Bug Report (2)

KL5C16030/05

図 1 メモリ接続例(接続モード B)

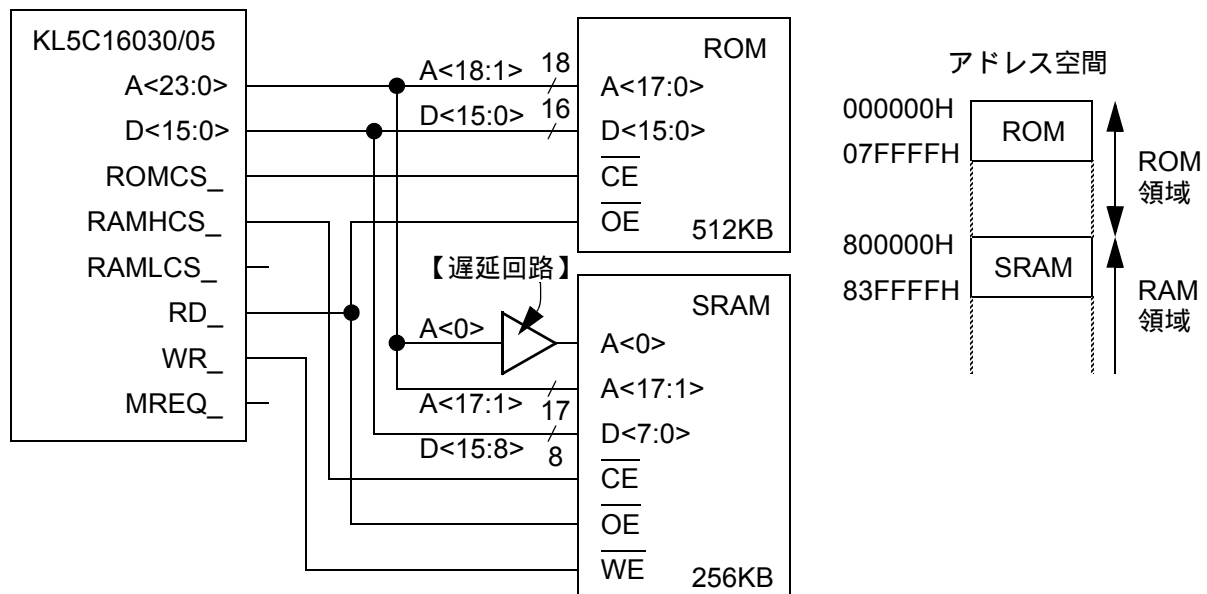
接続モード B 設定時に 8 ビットデータバスで接続されたメモリをアクセスする場合、下記 2 つのケースにおいて、ライト信号に対するアドレスバスのホールド時間が十分に確保できません。

これは、アドレスバスのうち、上記のケースでの $A<0>$ 信号の動作が他のアドレス信号 $A<23:1>$ に比べ早く変化してしまうためです。

この状況を回避する方法としては、図 1 に示すように、 $A<0>$ 信号に遅延回路を挿入して頂くことになります。同一負荷条件で、 $A<0>$ 信号と他のアドレス信号 $A<23:1>$ との時間差は 4ns 弱 (TYP 条件) です。5 ~ 7ns 程度 (TYP 条件) の遅延回路を挿入するとアドレス信号間での時間差を吸収でき、ライト信号に対するホールド時間も確保できると考えられます。但し、お客様のシステム毎に外部負荷条件等が異なりますので、それに応じた対処が必要になります。

尚、挿入する遅延回路の遅延時間を大きくする場合、その分メモリアクセス時間に影響が出ますので、その点についても充分にご検討頂けるようお願いいたします。

図 2 偶数アドレス 16 ビットデータ・ライトサイクル(接続モード B、0 ウェイト)

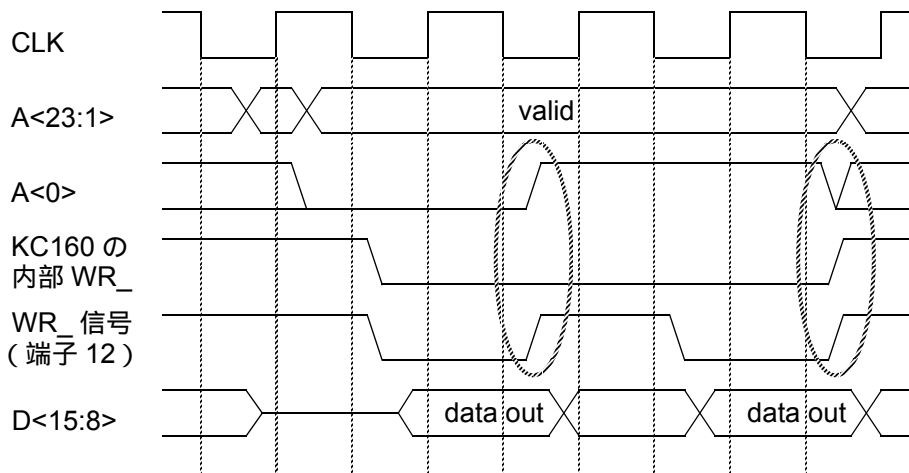
8 ビットデータバスにおけるメモリアクセス動作は、KC160 コア本来の 16 ビットデータアクセスに対し、その外部付加回路で 8 ビットデータアクセス 2 回に分割して動作させることにより実現しています。タイミング図を図 2 に示します。アドレス信号 A<23:1> については通常のアドレス制御回路にて生成していますが、アドレス信号 A<0> とライト信号 WR_ については、図 3 に示すように、別の付加回路にて生成しているため、A<0> だけが早く変化する原因となりました。
